# VA NOTAT RP BROMSTADVEGEN

Oppdragsnavn **BROMSTADRUTA**  
Prosjekt nr. **1350046458-005**  
Kunde **TRONDHEIM KOMMUNE**  
Notat nr. **Avklaring VA**  
Versjon **1 01.09.2021**  
Til **Elisabeth C. Sørli**  
Fra **Johan Martin Tiller**

## 2 GH02 – Bromstadvegen-Bromstadekra

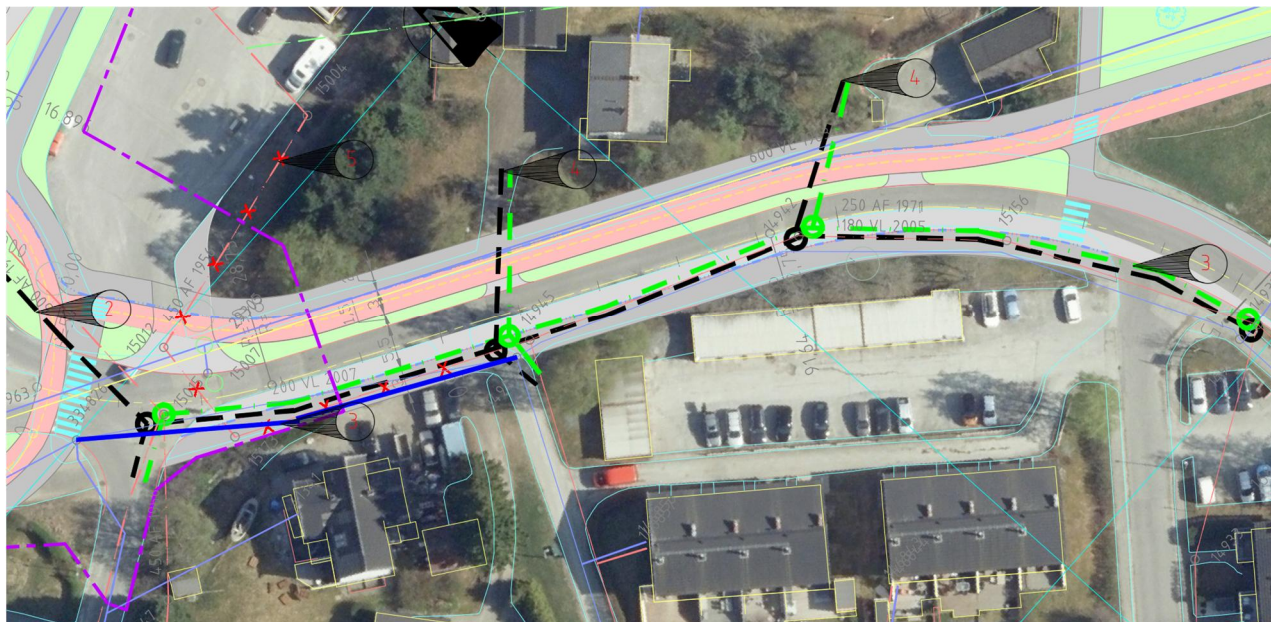
Overvann opp Bromstadvegen. Eks VL fra 1977. VL byttes ut til foreslått plass.  
Legges i gata, ny 150 stj. Passering av bussholdeplass ikke avklart

Separering inn i Bromstadekra.

Utskifting av VL200 fra 1971 i Bromstadekra, Fra Nina Griegs gate (kum 334826) og inn i gata og til kum 14947

TEGNING GH02	
TILTAK	HVA SKAL GJØRES
1	Overvann i F.N.V.
2	Ny OV gjennom rundkjøring for separering
3	Separering i Bromstadekra (RP Bromstadveien)
4	Separering av Bromstadekra 2 og 4
5	Prøve å kutte Ø450 gjennom bensinstasjonstomt
6	Problem med separering Bromstadveien 23 og 25
7	Ny OV + VL i Bromstadveien (RP Bromstadveien)

## 3 GH03 – Bromstadvegen

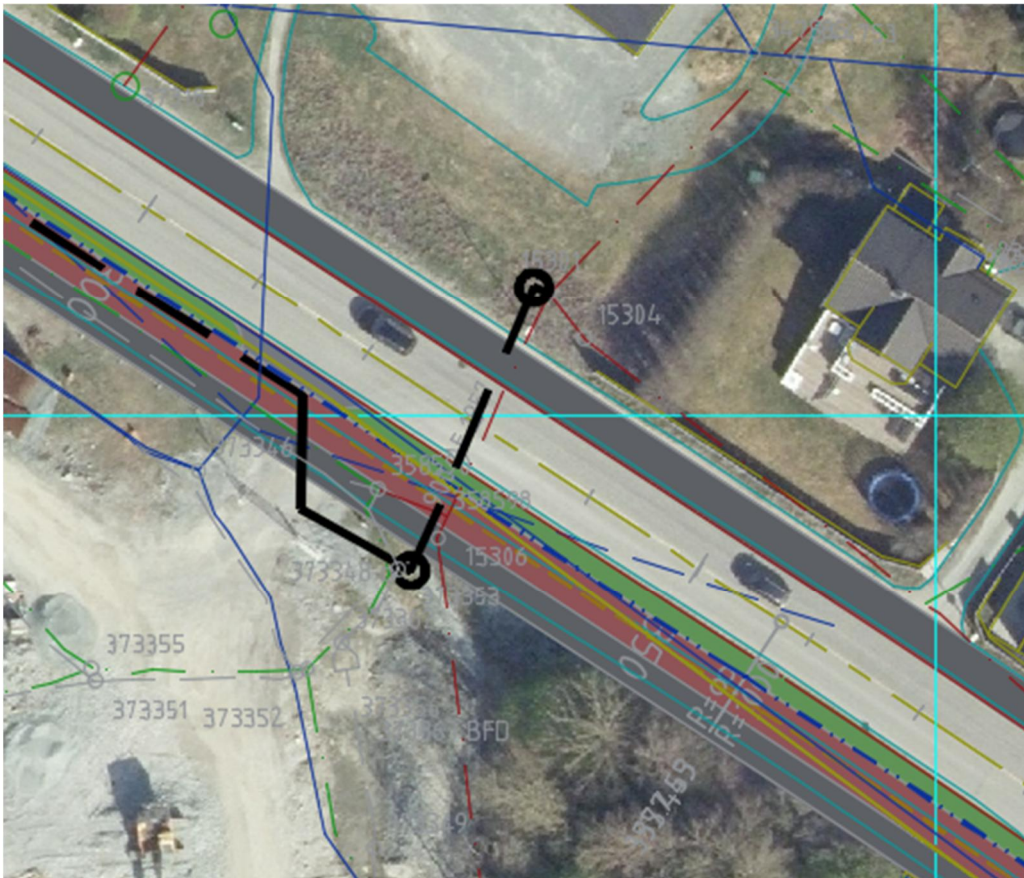
Ny overvannsledning på Sørside av Bromstadvegen, for drenering av veien og Sandfang.

Tilkobles eks AF 900 fra 1957.

Privat SP/ OV i Bromstavegen, i dagens fortau. Disse blir kommunale, Tilstanden vil avgjøre om disse overtaes av TK , eventuelt om det må legges nye ledninger.

TILTAK	HVA SKAL GJØRES
1	Overvann i Bromstadvegen
2	eks. Private stikkledninger bør bli kommunale
3	vannkum 38534 bør ikke røres
4	Klargjøre for separering, Ny OV / SP ledning Bromstadvei. 44
5	Klargjøre for separering, Ny AF ledning ved ishallen
6	Vurdere Ledning i gata, Utskiftes / flyttes
7	Ta inn stikkledninger

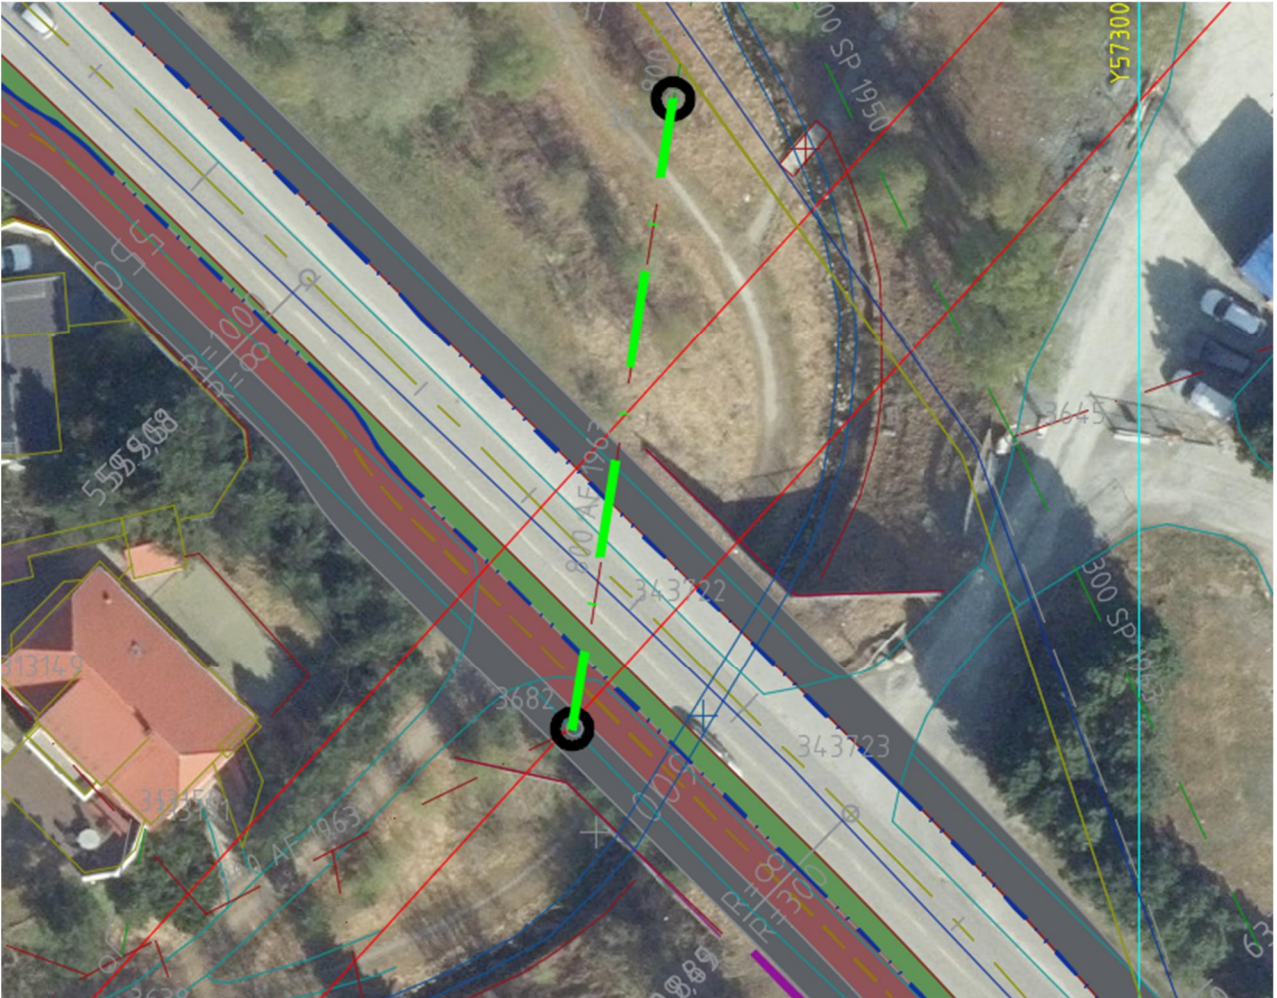
Må se på mulighet til å separere under Bromstavegen, og legge med OV vann hvis det skal graves ved tilkobling med overvann

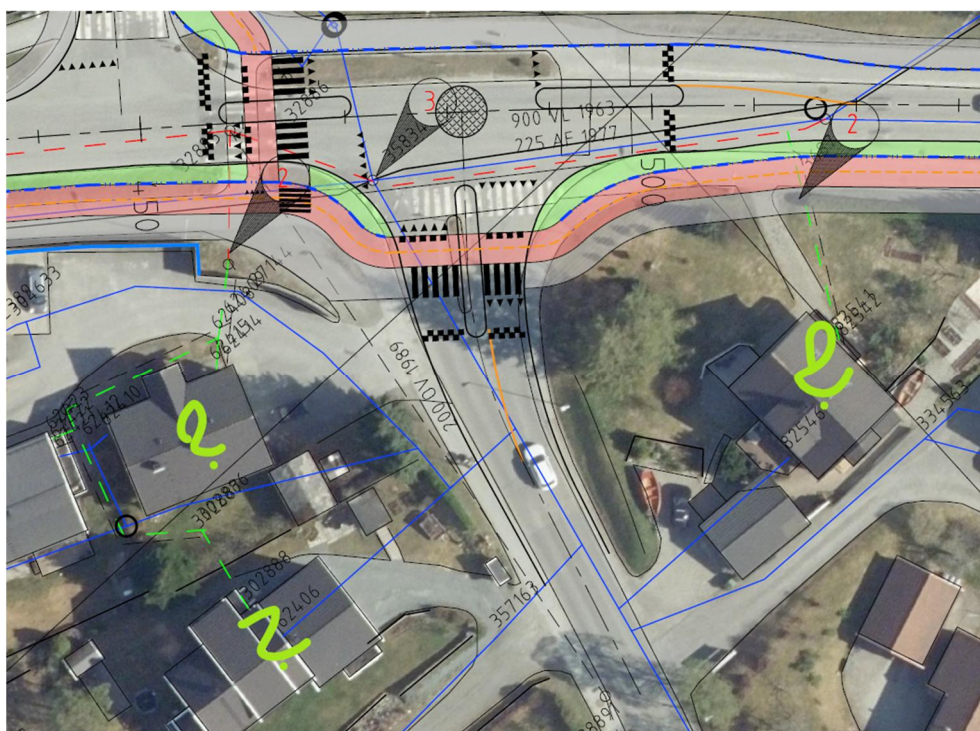
Vurdere å bytte eks AF ledning under Bromstadvegen( Ved Ishallen).

Vannkum 35834 hovedvannkum for Trondheim kommune, bør ikke berøres.  
 Denne kummen ser ut til å strekke seg over hele veien.  
 Mulig separering for Bromstavegen nr. 49C, 57 A og B.  
 Bør det taes med overvann slik at Bromstadvegen 44 kan separeres.
